ТЕХНИЧЕСКОЕ ЗАКЛЮЧЕНИЕ

**по результатам проведения Научно технического сопровождения
проектирования раздела «Конструктивные решения» на стадии Проект по
объекту: «Многофункциональный гостиничный комплекс с подземной
автостоянкой по адресу: г. Москва, пр-т Мира, вл. 222/2.»**

Корректировка 1

ТЕХНИЧЕСКОЕ ЗАКЛЮЧЕНИЕ

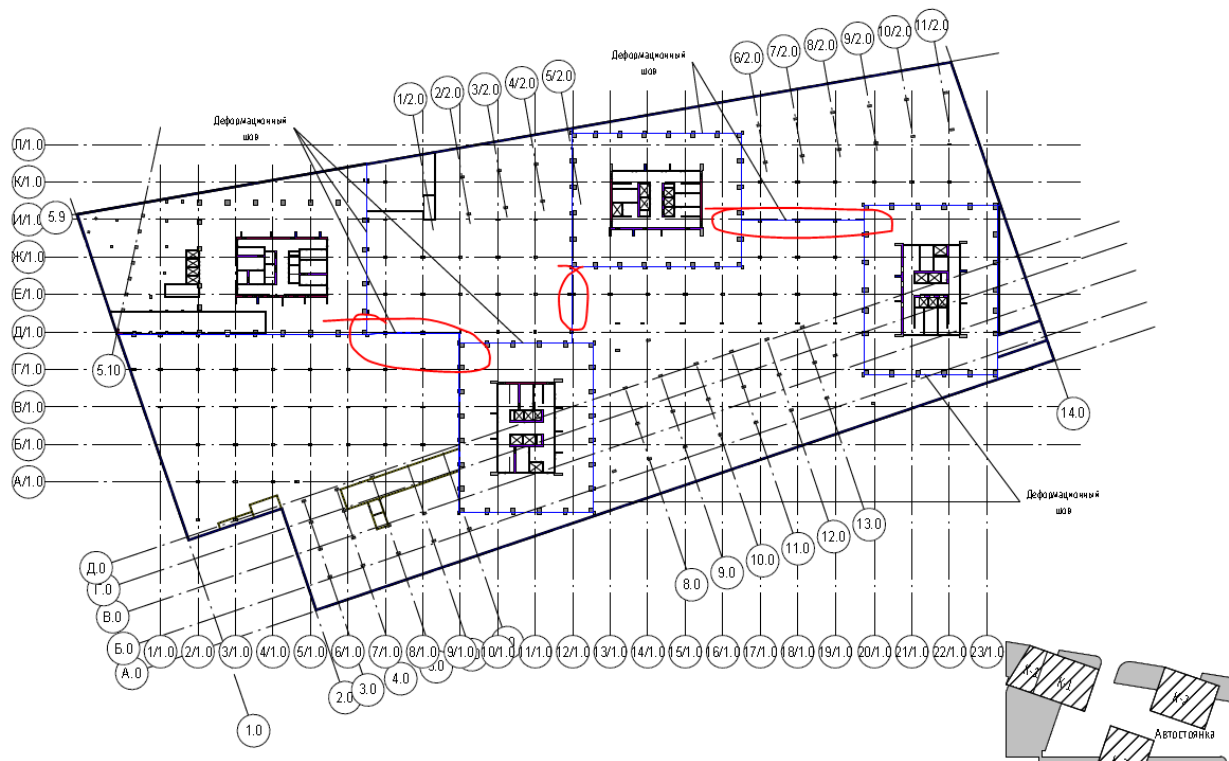
1. Отсутствует проработка объемно-планировочного решения подземной части

Замечание учтено. Проектной организацией даны разъяснения: Объемно-планировочные решения подземной части были показаны концептуально, в ходе разработки стадии П уточнены габариты и расположение оборудования, расположение машиномест, расположение пожарной техники на плитах покрытия паркинга, пироги покрытия подземного паркинга, вертикальная планировка участка, в соответствии с этим несущие конструкции также изменились и детально проработаны.

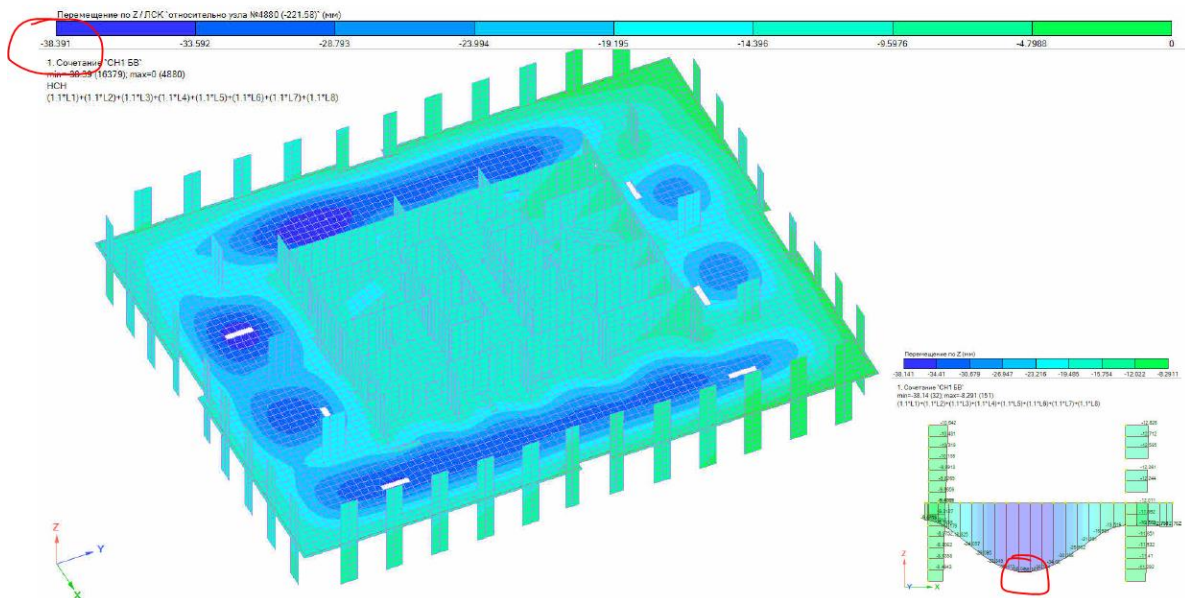
$$[f] = \left[\frac{7600}{250} \right] = [30,4 \text{ мм}]$$

Однако здесь же присутствует картина изополей с прогибами до 38 мм

Замечание учтено. Проектной организацией даны пояснения: выделенное максимальное значение на шкале не соответствует максимальному прогибу на конкретном участке, для вычисления прогиба необходимо вычесть перемещение на опоре.

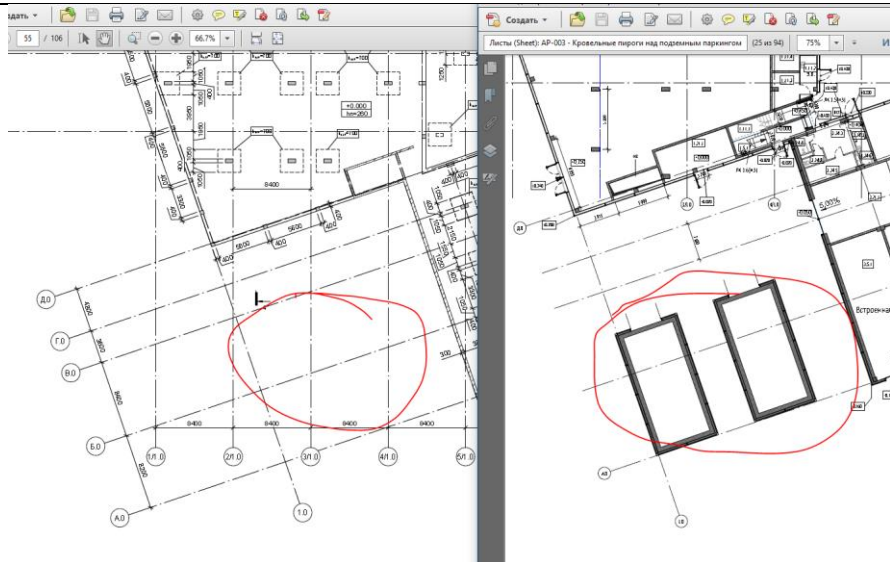
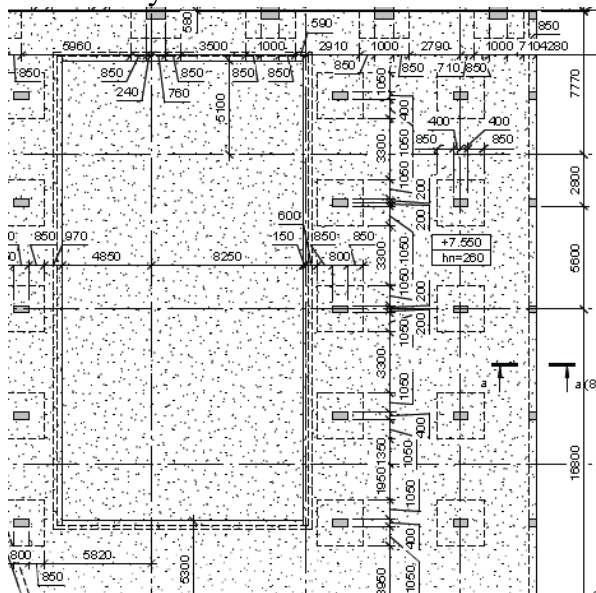
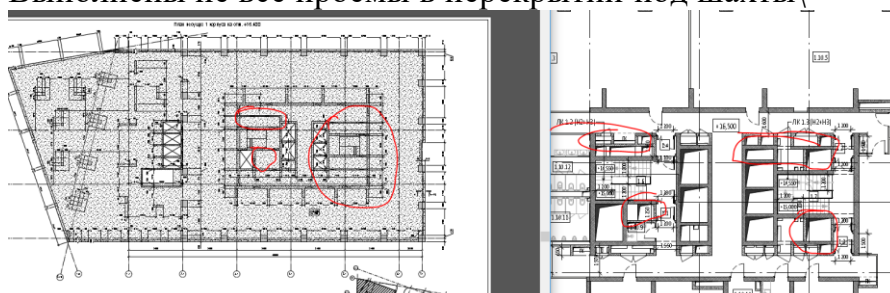
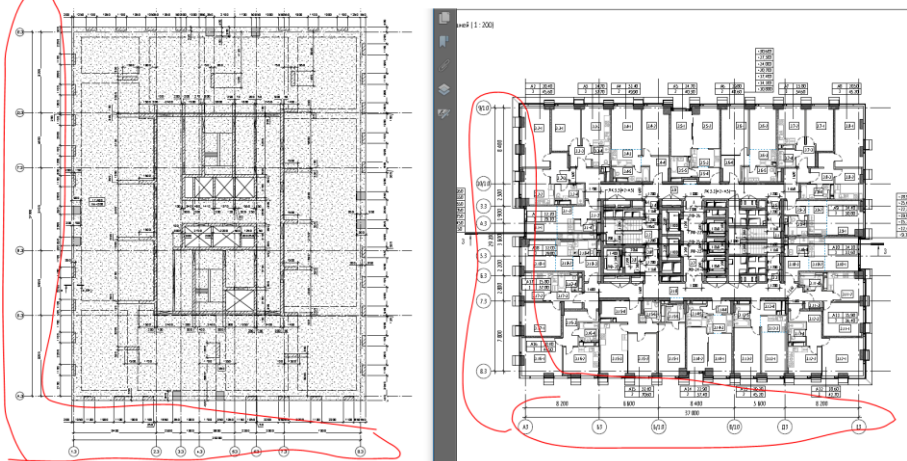
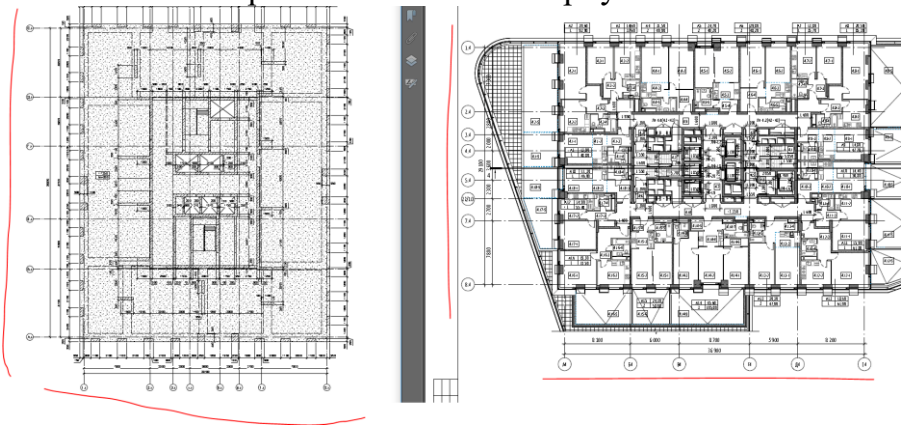
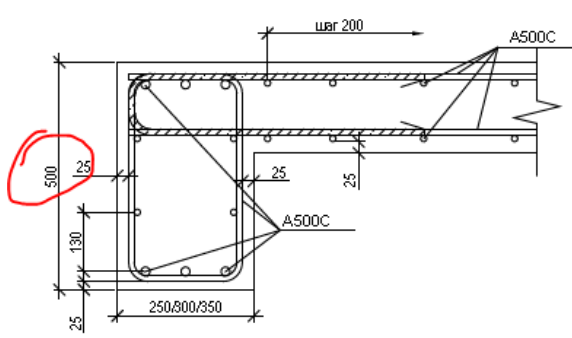
№	Текст замечания	Обоснование
11	01/03/П17-1-КР-графическая часть	
12	Отсутствует схема свайного поля (полей)	Свайное поле см. раздел КР3
13	На сечениях отсутствует силовая подготовка и сваи	Откорректировано
14	Не учтены инженерные шахты, скрин ниже как пример	Графическая часть раздела КР доработана. Шахты учтены.
15	Несоответствие решений по колонне в осях 1/2.0 на отм. 0,000 в КР и АР:	Графическая часть раздела КР,

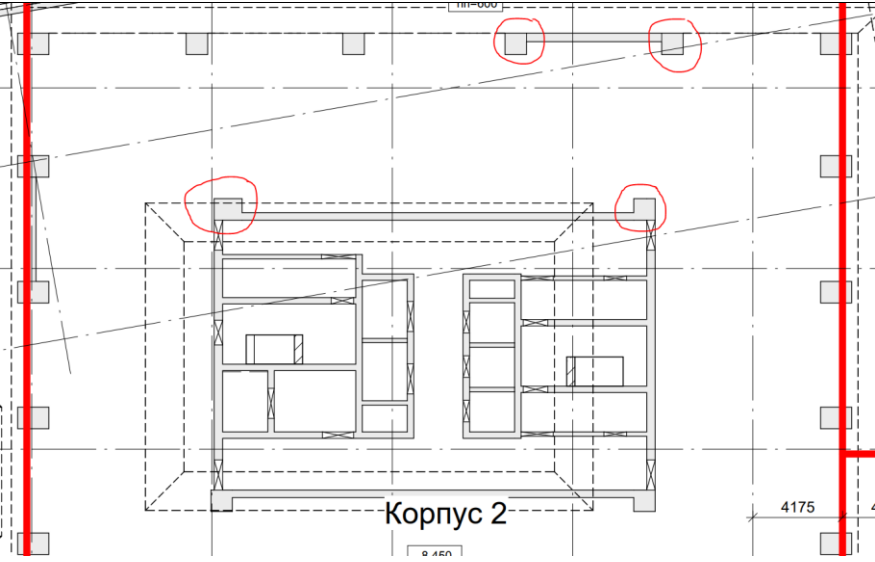
№	Текст замечания	Обоснование
1		Сопряжение указанных стержневых элементов с пластинами будет выполнено при помощи опции «Согласование сетей».

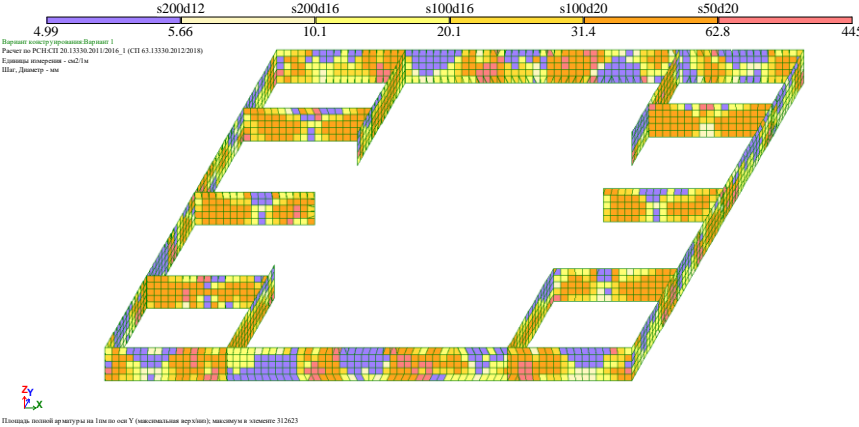
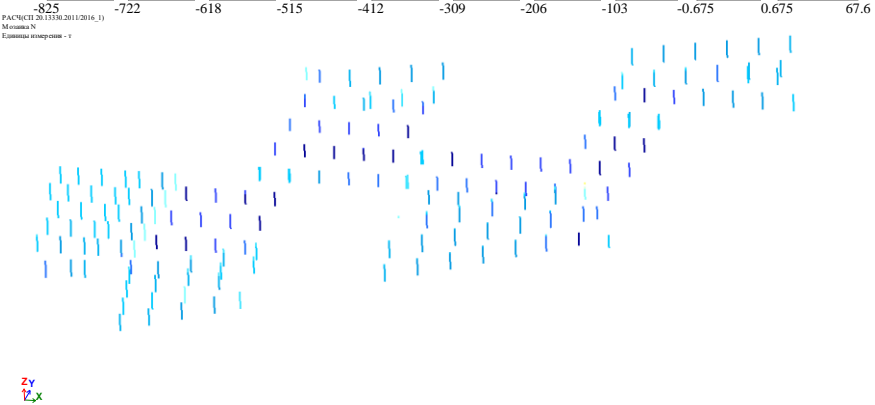
№	Текст замечания	Обоснование
	 <p>Просим сообщить, есть ли в данных местах какие-то специальные условия для моделирования совместной работы колонн и стен (например, объединение перемещений или “абсолютно твердые/жесткие тела)</p>	
2	<p>Согласно СП.20.13330.2016 гололедные нагрузки необходимо учитывать “Для вентилируемых фасадов, стен и покрытий высотных зданий, металлических ограждений балконов и т.п. гололедные нагрузки необходимо учитывать для их элементов, расположенных на высоте более 100 м.”</p> <p>Однако в сборе нагрузок и в расчетных схемах гололедные нагрузки заданы и для элементов зданий ниже 100м.</p>	Гололёдные нагрузки в расчётных моделях откорректированы
3	 <p>Согласно поверочным расчетам не обеспечивается прочность на продавливание торцами стен (толщины 250-300мм) типовых плит перекрытий $t=200\text{мм}$ с учетом поперечного армирования</p> <p>С учетом поперечного армирования допустимое усилие на торце стен: Для $t=250\text{мм}$ (45т). Для $t=300\text{мм}$ (51т)</p>	<p>Определение расчётных усилий для расчёта на продавливание типовых плит выполнено некорректно. Для корректного определения усилий для расчёта плит на продавливание около торцов стен, необходимо выполнить подробную разбивку плиты около торцов на КЭ, с учётом контура расчётного поперечного сечения, после чего определить опорные реакции в узлах расчётного контура</p>

№	Текст замечания	Обоснование
		от внешних пластин и просуммировать все реакции. При таком расчете несущая способность обеспечивается
4	<p>Мозаика требуемого поперечного армирования в трансферных балках на отм. +5,600</p>  <p>Просим сообщить, как обеспечить требуемое армирование до 70 см² в поперечном направлении с каждой стороны балки</p>	<p>В конструктивном элементе оболочка подбор арматуры производится у 2-х граней элемента, в виду алгоритма заложенного в него, при этом поперечное армирование в балках может быть распределено по ширине всего сечения балки (b=1000мм). По результатам представленного расчёта требуемая площадь поперечного армирования 70+70=140 см². При этом в данном сечении балки без проблем на длине 1м, можно разместить до 200 см² например при размещении поперечной арматуры d16 ш. 100x100мм.</p>
	Автостоянка	
5		<p>В нашей расчётной модели, в ПК Ли́ра Софт, усилия продавливания плиты покрытия паркинга значительно меньше, усилия проверены. При данных усилиях прочность плиты на продавливание обеспечена.</p>

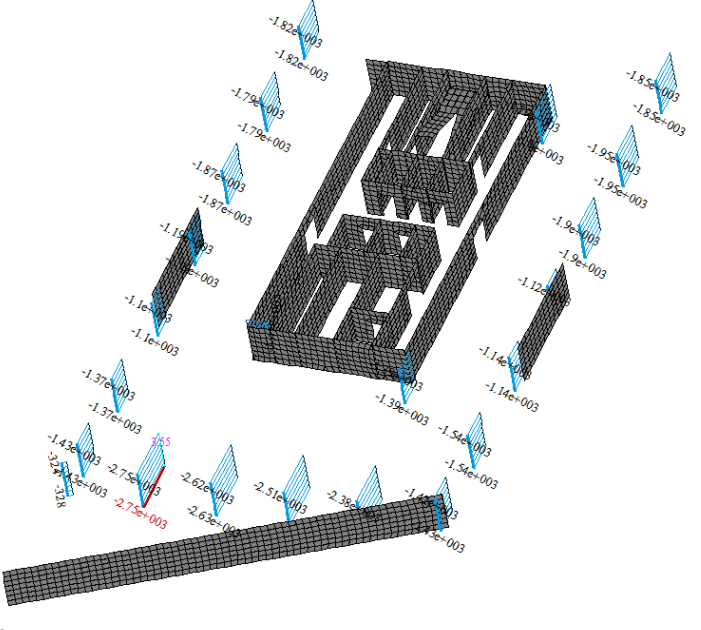
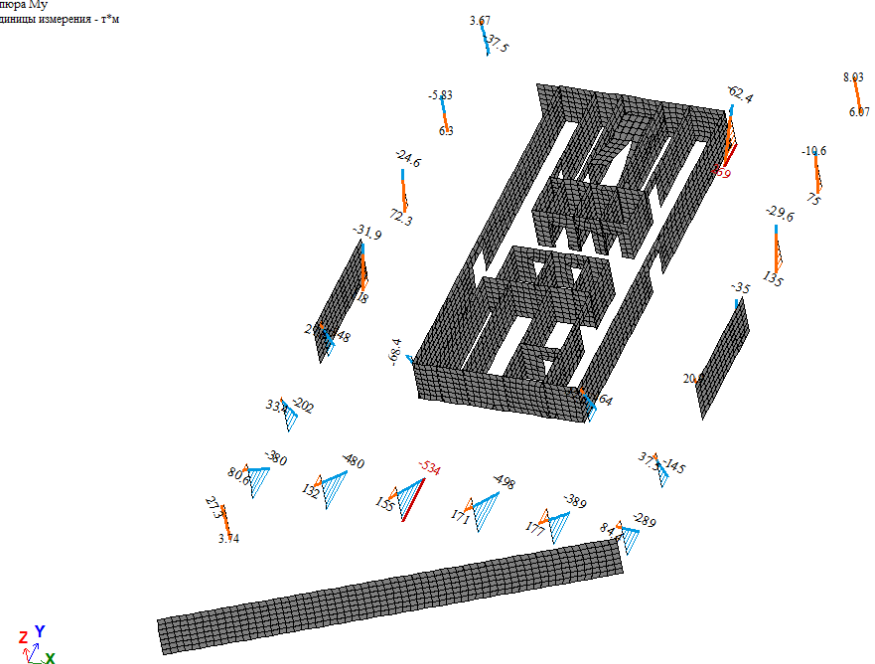
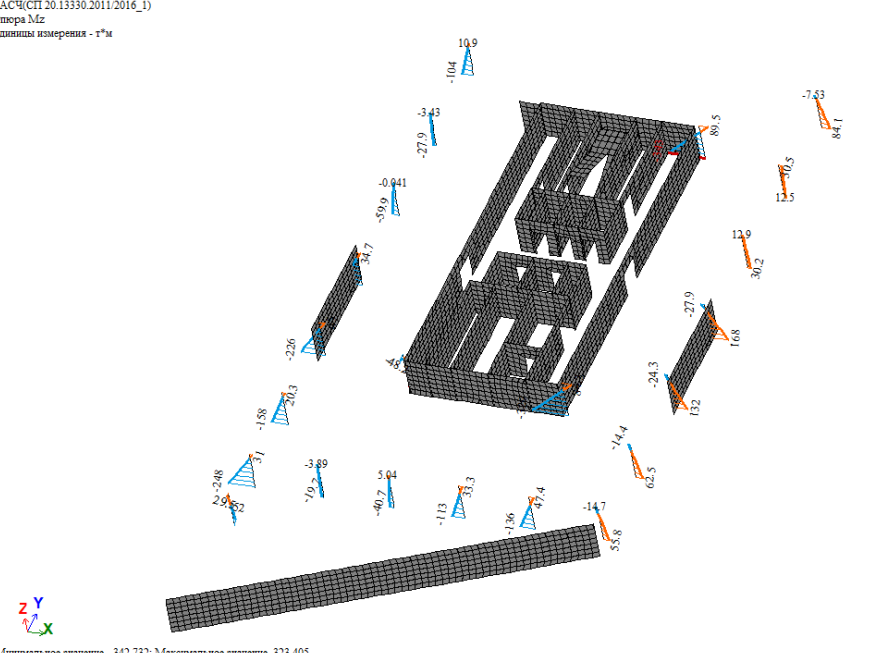
№	Текст замечания	Обоснование																											
	 <p>Не выполняется прочность на продавливание плиты покрытия колонной 400х800мм</p> <p>Расчет выполнен по СП 63.13330.2018</p> <p>Коэффициент надежности по ответственности $\gamma_n = 1$</p> <p>Площадка приложения нагрузки расположена внутри элемента</p> <div style="display: flex; align-items: center;">  <div style="margin-left: 20px;"> <p>$a = 0,4$ м</p> <p>$b = 0,8$ м</p> <p>Высота плиты 0,7 м</p> </div> </div> <p>Бетон Вид бетона: Тяжелый Класс бетона: В30</p> <table border="1" style="width: 100%;"> <thead> <tr> <th colspan="3">Коэффициенты условий работы бетона</th> </tr> </thead> <tbody> <tr> <td><input type="checkbox"/> b1</td> <td>учет нагрузок длительного действия</td> <td>1</td> </tr> <tr> <td><input type="checkbox"/> b2</td> <td>учет характера разрушения</td> <td>1</td> </tr> <tr> <td><input type="checkbox"/> b3</td> <td>учет вертикального положения при бетонировании</td> <td>1</td> </tr> <tr> <td><input type="checkbox"/> b5</td> <td>учет замораживания/оттаивания и отрицательных температур</td> <td>1</td> </tr> </tbody> </table> <p>Нагрузки</p>  <table border="1" style="width: 100%;"> <thead> <tr> <th></th> <th>P</th> <th>M_x</th> <th>M_y</th> </tr> <tr> <th></th> <th>T</th> <th>T*_M</th> <th>T*_M</th> </tr> </thead> <tbody> <tr> <td>1</td> <td>794</td> <td>44</td> <td>20</td> </tr> </tbody> </table> <p>Равномерное армирование</p>	Коэффициенты условий работы бетона			<input type="checkbox"/> b1	учет нагрузок длительного действия	1	<input type="checkbox"/> b2	учет характера разрушения	1	<input type="checkbox"/> b3	учет вертикального положения при бетонировании	1	<input type="checkbox"/> b5	учет замораживания/оттаивания и отрицательных температур	1		P	M _x	M _y		T	T* _M	T* _M	1	794	44	20

№	Текст замечания		Обоснование
	границей расположения поперечной арматуры		
	<p>Коэффициент использования 1,199 - прочность на продавливание бетонного элемента с поперечной арматурой при действии сосредоточенной силы и изгибающих моментов с векторами вдоль осей X,Y</p> <p>Коэффициент использования по всему пакету комбинаций 1,199 - прочность на продавливание бетонного элемента с поперечной арматурой при действии сосредоточенной силы и изгибающих моментов с векторами вдоль осей X,Y</p>		
	Корпус К3		
6	<p>Эпюры усилий в колоннах подземного этажа</p> <p>РАСЧ(СП.20.13330.2011.2016_1) Эпюра N Единицы измерения - т</p>  <p>Минимальное значение -2752.15;</p>		<p>Выполнен подбор армирования в данных колоннах в ПК Лири Софт. Армирование подобрано без ошибок, максимальный процент армирования не превышает 2 процентов. Следовательно, прочность данных колонн обеспечена.</p>

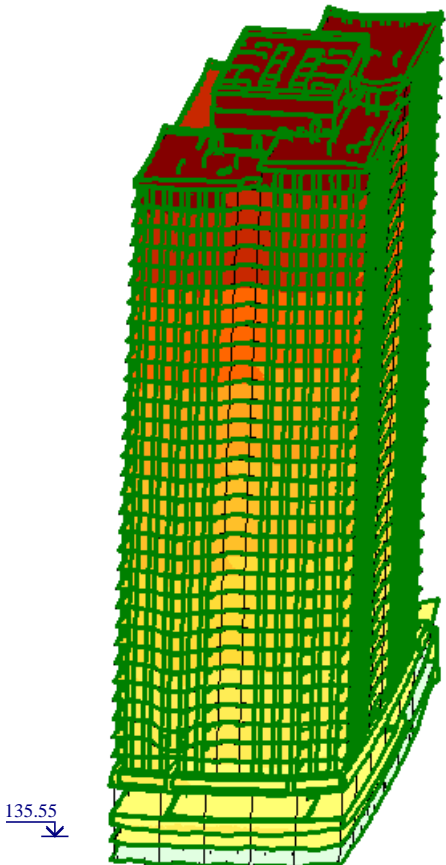
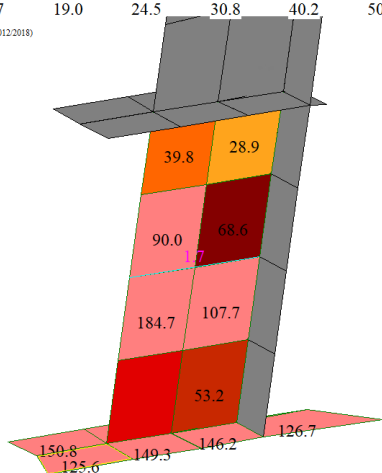
14	<p>При задании ветровых нагрузок согласно СП горизонтальные перемещения больше указанных в расчетном томе. Также требуется пояснение каким образом вычислены поэтажные величины ветровых нагрузок на основании отчета о продувке, поскольку мы получаем отличные от Ваших значения. Просим уточнить.</p>	<p>Нормативное значение ветровой нагрузки на 1м.п. контура этажа определяли, как произведение среднего значения аэродинамического коэффициента на высоту этажа и на нормативное ветровое давление. Нагрузку в расчётной модели прикладывали</p>
----	--	---

№	Текст замечания	Обоснование
	<div> <div> <div>0.000</div> <div>0.568</div> <div>7.095</div> <div>14.190</div> <div>21.284</div> <div>28.379</div> <div>35.474</div> <div>42.569</div> <div>49.664</div> <div>56.815</div> </div> <div> <div>Норм поли(СП 20.13330.2011/2016_1)</div> <div>Изополю суммарных перемещений по XY(G)</div> <div>Единицы измерения - мм</div> </div> </div> 	<p>линейную к контурным балкам согласно знаку. Задавали нормативное значение, к расчётным значениям программа переходит автоматически на основании заданного коэффициента надёжности по нагрузке для ветра 1.4 Также учитывали действие закручивающего здание момента от ветровых нагрузок, прикладывая в уровне каждого этажа «бабочку» из сосредоточенных сил, т.о. чтобы суммарный момент в основании был равен моменту в отчёте обдувки.</p>
